Frå: Anne Lise Molvik
Send: onsdag 4. mai 2022 16:40
Til: Mette Kyed Thorson
Emne: Vedkomande trafobygg - gbnr 177/2 Neset
Vedlegg: Kartutsnitt med trafobygg M 1-500.pdf

Eg viser til telefonsamtale i dag vedkomande søknad om trafobygg på gbnr 177/2. Vi beklagar sein tilbakemelding i saka.

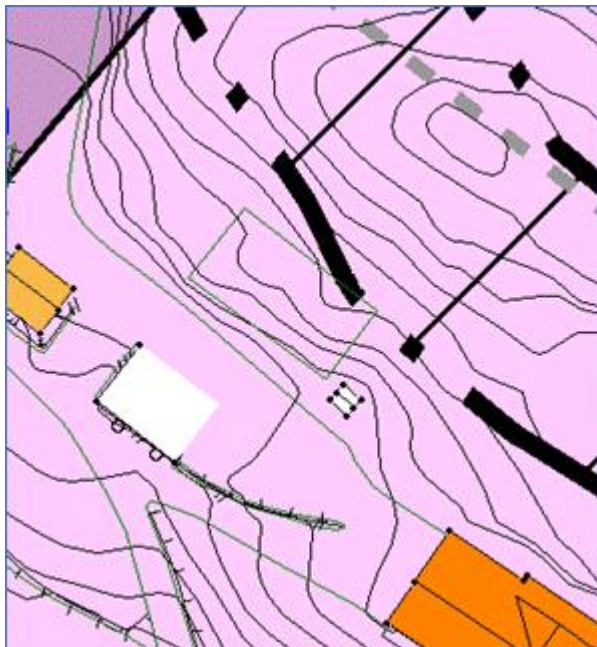
Tiltaket er i tråd med reguleringsplanen, men av kartutsnitt ser ein at skjæring bak trafobygget vil koma innanfor omsynssona langs den Trondhjemske postveg som ligg i kommunedelplanen. Det går fram av føresegn 4.2.4 i KDP at

Heile det historiske veganlegget *Den Trondhjemske postvei* innanfor område H570 skal bevarast, dvs. vegbane og vegbreidde. Tiltak som kan gjere skade på postvegen, endra vegen sin karakter eller som utilbørleg skjemmer kulturminnet er ikkje tillat med mindre det ligg føre løyve frå Hordaland fylkeskommune og Statens vegvesen.

Vi ønskjer tilbakemelding frå søkjar på om det er mogleg å justera plasseringa av bygget noko slik at minst mogleg av skjæringa kjem innanfor omsynssona langs postvegen, før vi gjer ei endeleg vurdering av tiltaket.
